**Zápis z kontroly dopravního značení a stavu vozovek na území města Chomutova konané dne 21. 3. a 11. 4. a 2. 5. 2025 za účasti zástupců :**

Předmětem dnešní kontroly bylo zjištění kvality vozovek, vodorovného a svislého dopravního značení (dále DZ) na území města Chomutova a zároveň posouzení jednotlivých žádostí o úpravu příp. změnu DZ, které byly na Magistrát města Chomutova resp. Policii ČR zaslány v předešlém období.

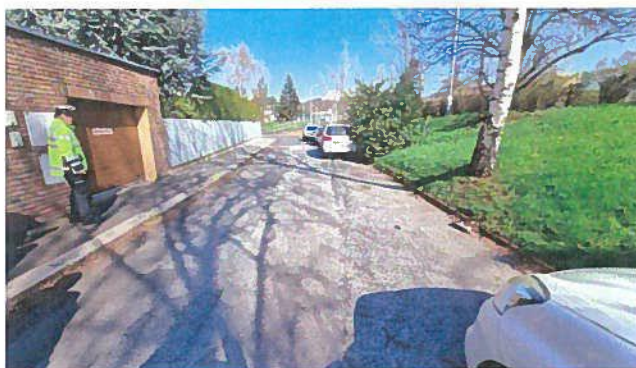
12. V ul. **Mostecká** (u Tykve) bude osazeno nové dopravní zrcadlo. (požadavek [REDACTED])

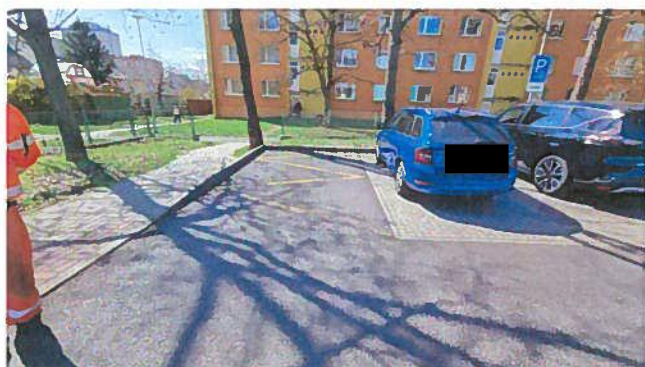
19. V ul. **Bezručova** (u domu DPS Merkur) bude změněno DZ č. E 8d na E 8e s uvedením metrů na obě strany (5 a 8 m). (požadavek Sociální služby Chomutov)
